改善箇所説明図

大型路線バスにおいて、スタータに使用されているゴム部品の材質が不適切であること および フライホイールリングギヤの摩耗に対する余裕が不足しているため、アイドルリング・ストップ&スタート・システムによるエンジンの始動を頻繁に行うと、当該リングギヤが早期に摩耗するものがある。そのため、そのままの状態で使用を続けると、スタータの空転が発生し、最悪の場合、エンジンが始動不能となるおそれがある。

スタータ断面図

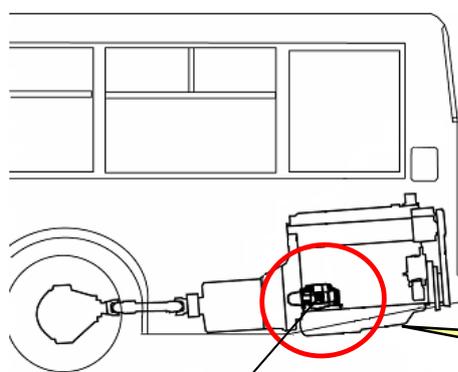
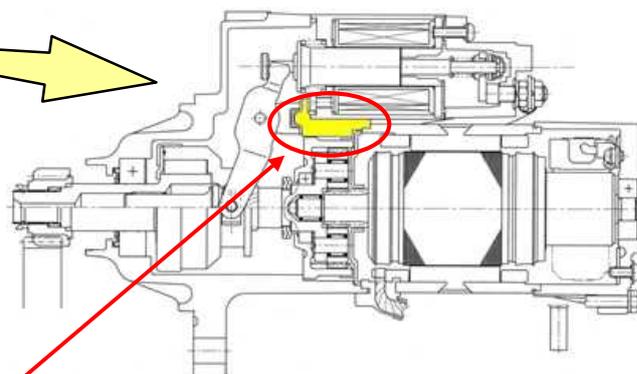
基準不適合発生箇所

- ① 全車両、スタータを対策品に交換すると共にフライホイールリングギヤの摩耗状況を点検し、使用限度を超えていた場合は新品のフライホイールリングギヤに交換する。
- ② アイドリング・ストップ&スタート・システムの制御プログラムを、フライホイールリングギヤの摩耗対策品に書き換える。
